PARECER TÉCNICO

| PROCESSO | 23/3000-0001114-7 |
| ASSUNTO | Análise de amostra de mobiliário fornecida pela empresa Belchair Comércio de móveis Ltda. |

| Fig. 03: Cadeira Giratória Bordô com Braços - Amostra fornecida | Fig. 04: Cadeira Giratória Bordô com Braços - Amostra fornecida |

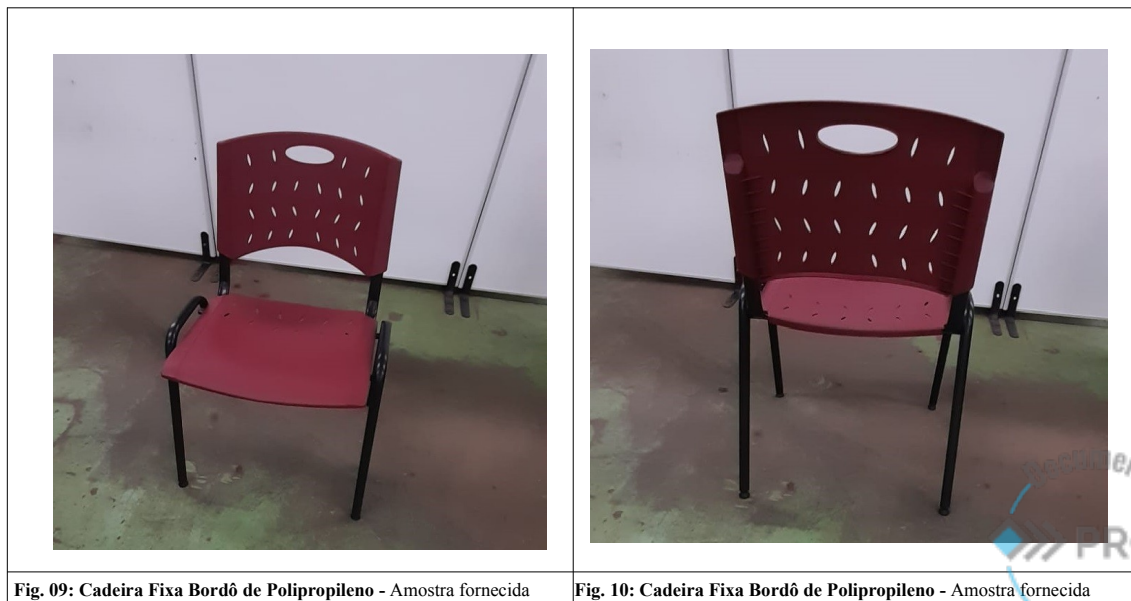
02) Cadeira Giratória Bordô Com Braços – Através de inspeção visual simples foi constatado que o item atende ao exigido pelo edital.

Fig. 11: Longarina 2 Lugares com Braços - L2 - Amostra fornecida

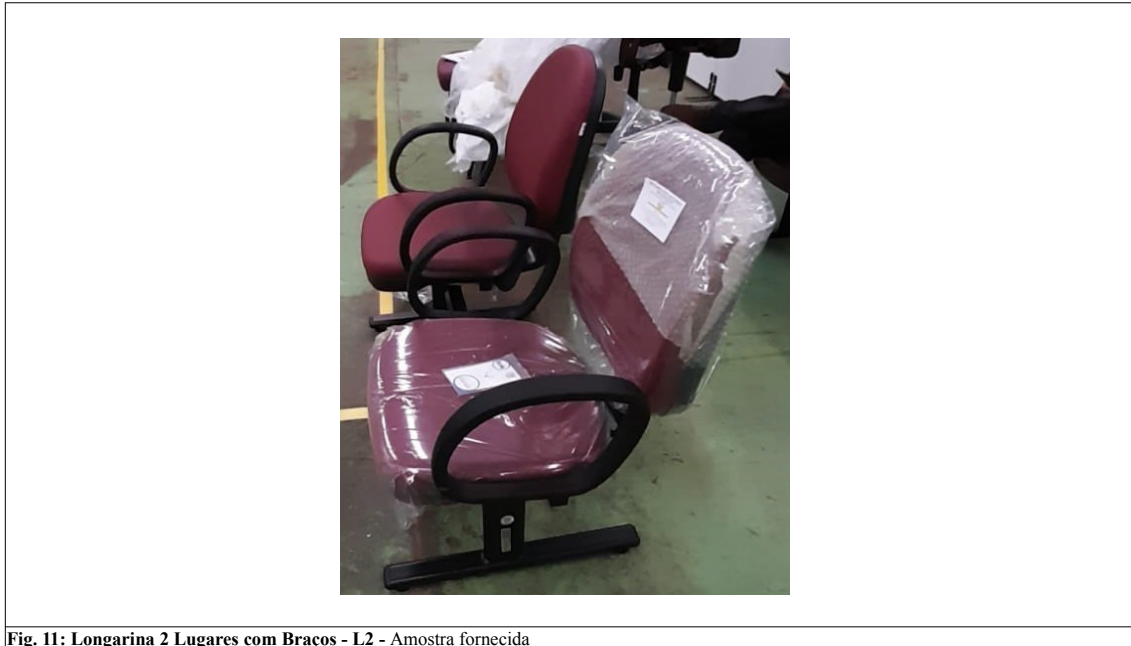
05) **Longarina 2 Lugares Com Braços - L2** – Através de inspeção visual simples foi constatado que a fixação dos braços ocorre diretamente no compensado do assento, ao invés da placa de aço exigida pelo edital.

Fig. 13: Longarina 3 Lugares com Braços - L3 - Amostra fornecida

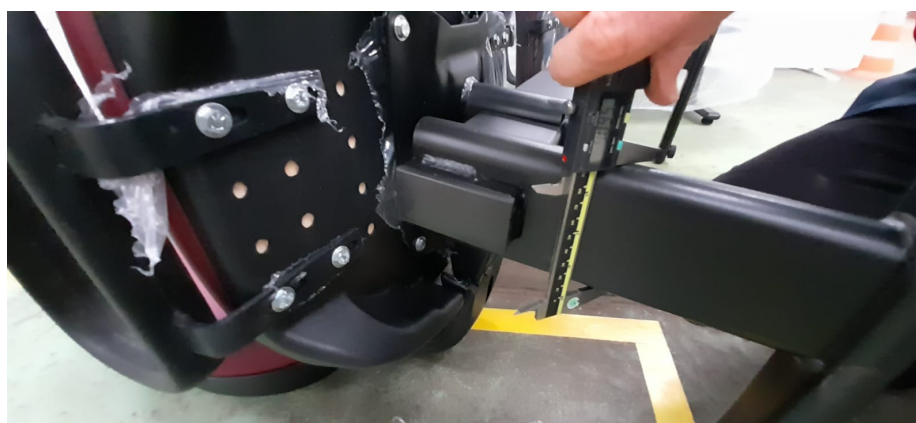
06) Longarina 3 Lugares Com Braços – L3 – Através de inspeção visual simples foi constatado que a fixação dos braços ocorre diretamente no compensado do assento, ao invés da placa de aço exigida pelo edital.
